## DODATEK č. 4

**„II/118 Kladno, rekonstrukce silnice“**

## Změnový list

Název stavby a registrační číslo projektu: <b>II/118 Kladno, rekonstrukce silnice, CZ.06.1.42/0.0/0.0/17_082/0008449</b>	Číslo SO/PS / / číslo Změny SO/PS: <b>101.1A/2</b>	Číslo ZBV: <b>15</b>
Název stavebního objektu/provozního souboru (SO/PS): <b>Rekonstrukce silnice II/118 - část 1</b>

S0 101.1A Rekonstrukce silnice II/118 - část 1  
skutečné zaměření geodetem

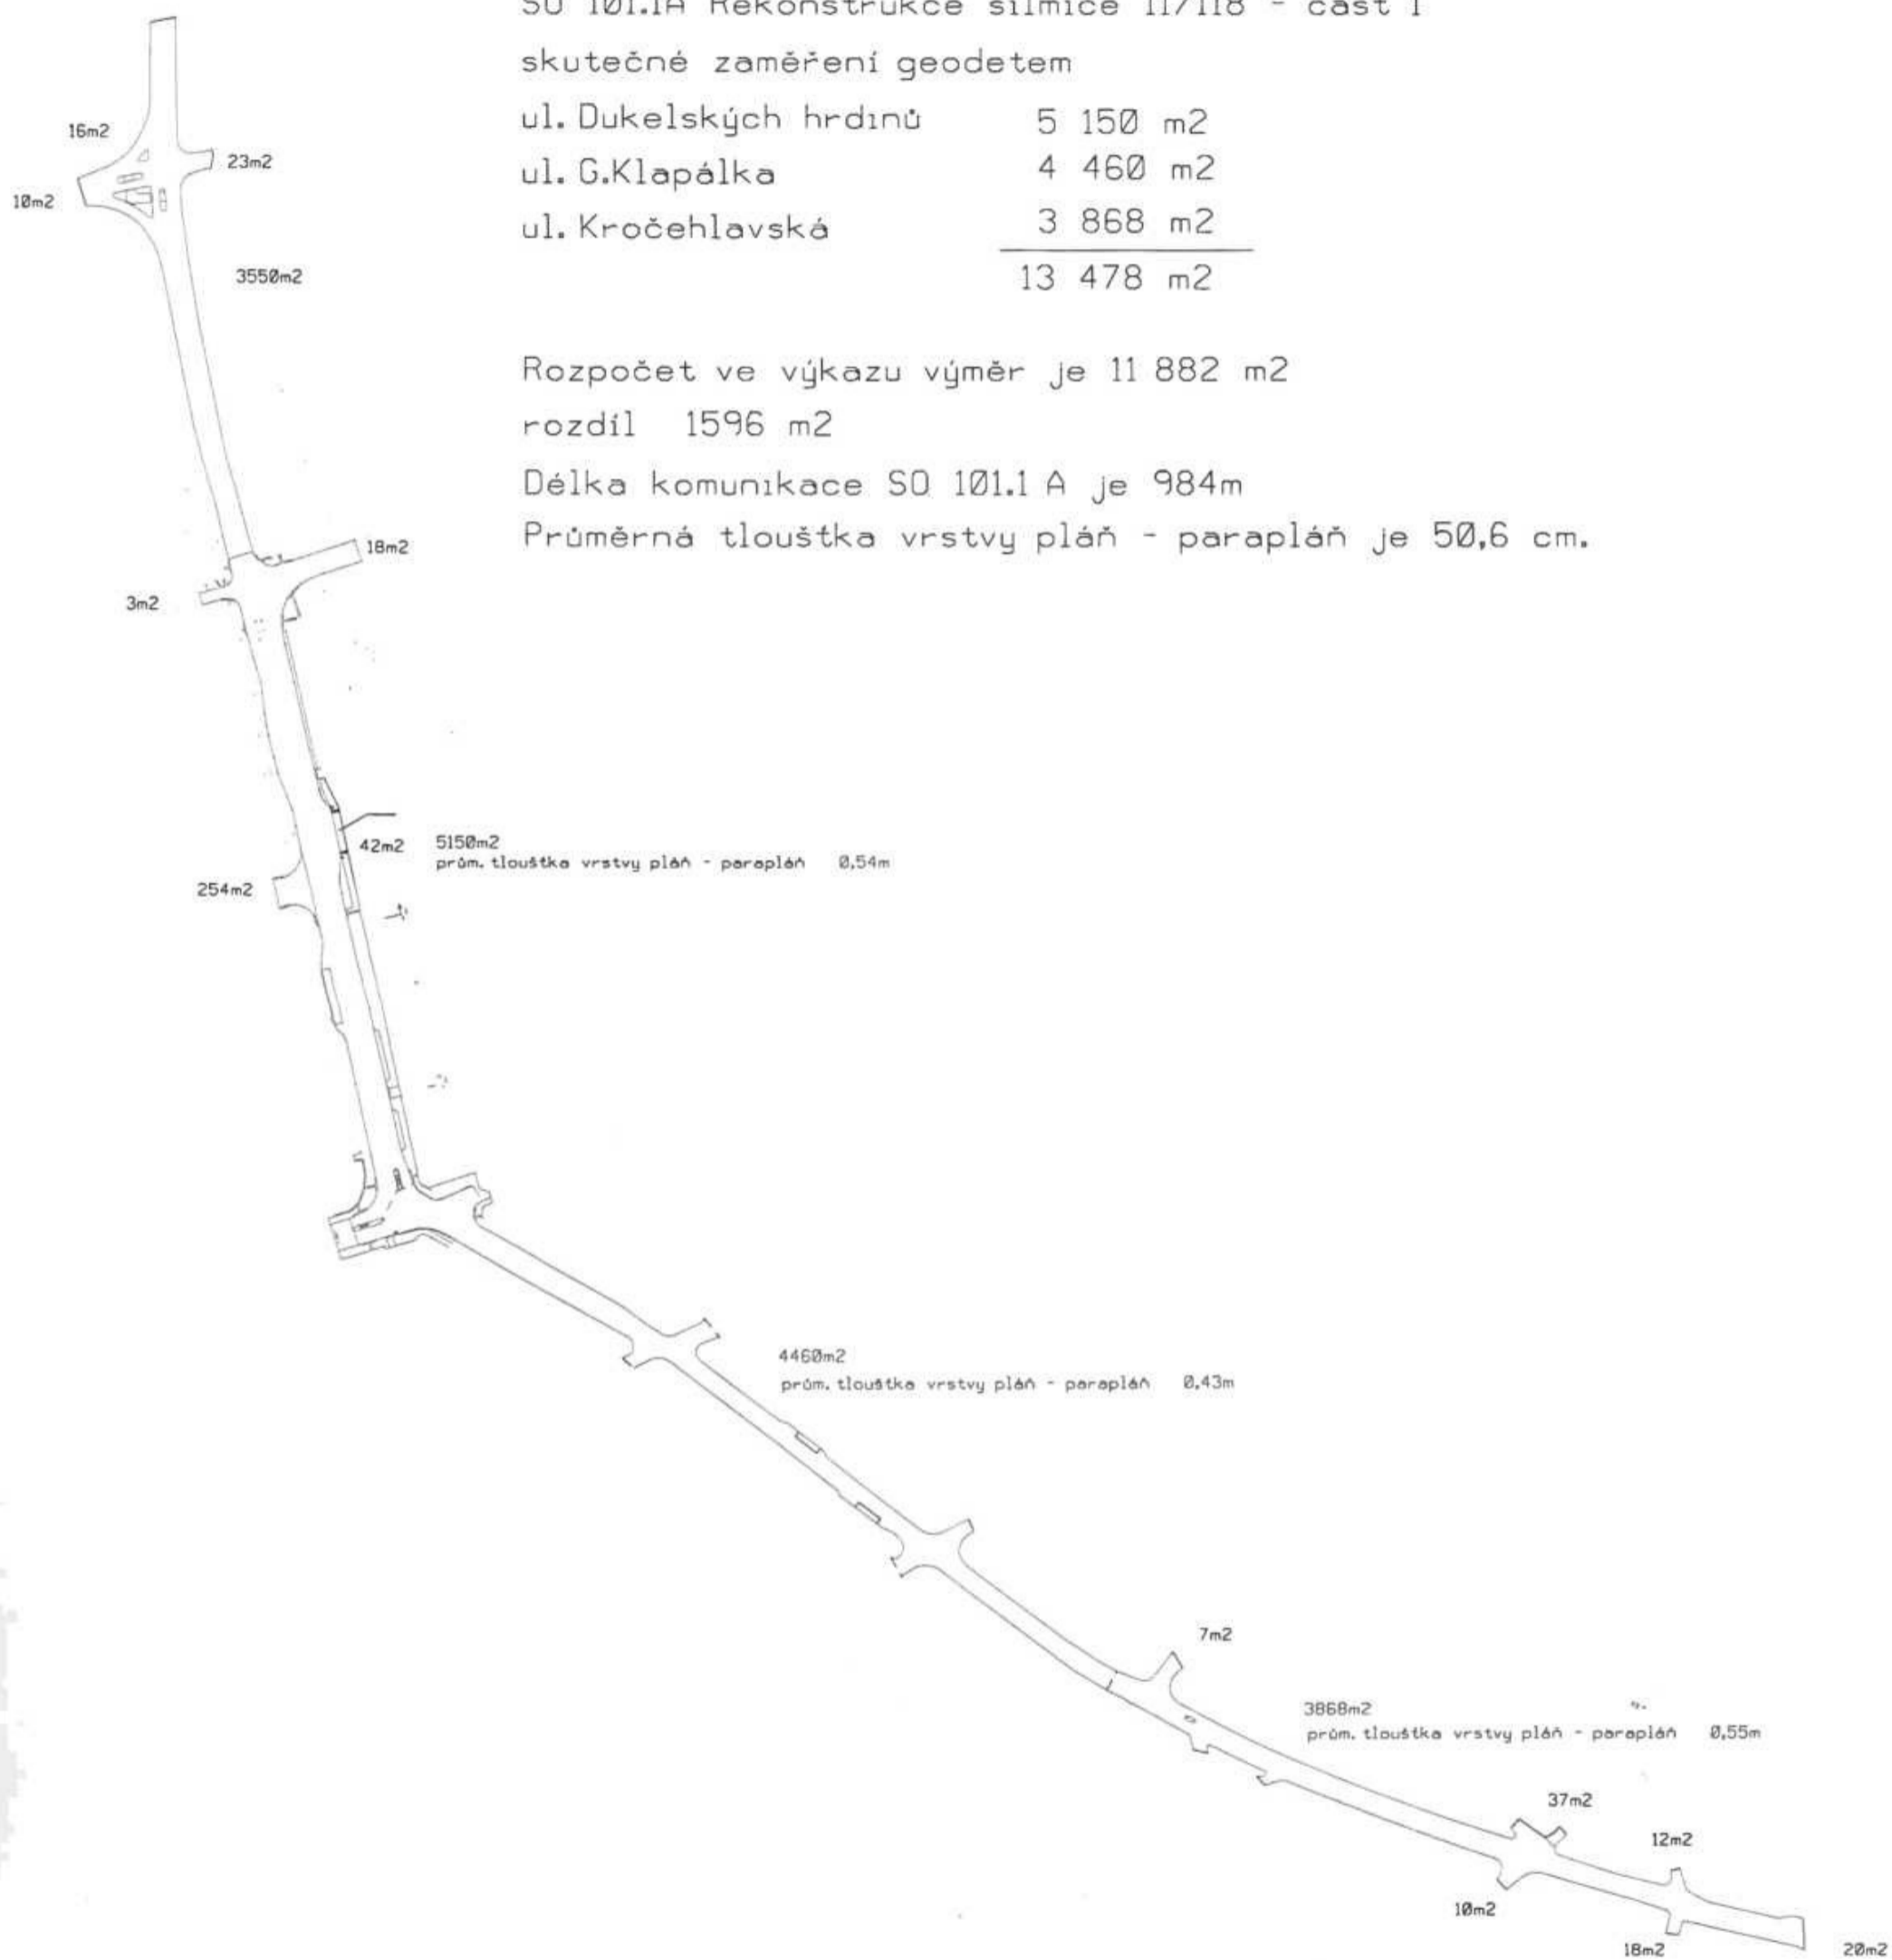
**1. Změna se týká skutečných výměr u SO 101.1A v ulici Dukelských hrdinů, G. Klapálka a Kročehlavská** - Po geodetickém zaměření skutečného provedení bylo zjištěno, že plochy ve výkazu výměr mají menší výměry ploch. Při provádění sanací ve zmíněných ulicích došlo k rozšíření sanačních a podkladních vrstev dle geotechnických zkoušek. Na základě provedených nevyhovujících zkoušek se odtěžila neúnosná pláň s ohledem na uložení inženýrských sítí na parapláň. Parapláň - aktivní zóna byla nahrazena štěrkokodrtí frakce 0/63, která byla položena a hutněna po vrstvách.

- Na základě skutečného zaměření geodetem v ulicích Dukelských hrdinů, G. Klapálka a Kročehlavská bylo zjištěno, že je rozdíl mezi skutečným zaměřením a výkazem výměr. Jedná se o SO 101.1A Rekonstrukce silnice II/118 – část 1 a SO 101.2 Křižovatková napojení komunikací – část 1.

ul. Dukelských hrdinů	5 150 m <sup>2</sup>
ul. G.Klapálka	4 460 m <sup>2</sup>
ul. Kročehlavská	3 868 m <sup>2</sup>
	<hr/>
	13 478 m <sup>2</sup>

Rozpočet ve výkazu výměr je 11 882 m<sup>2</sup>
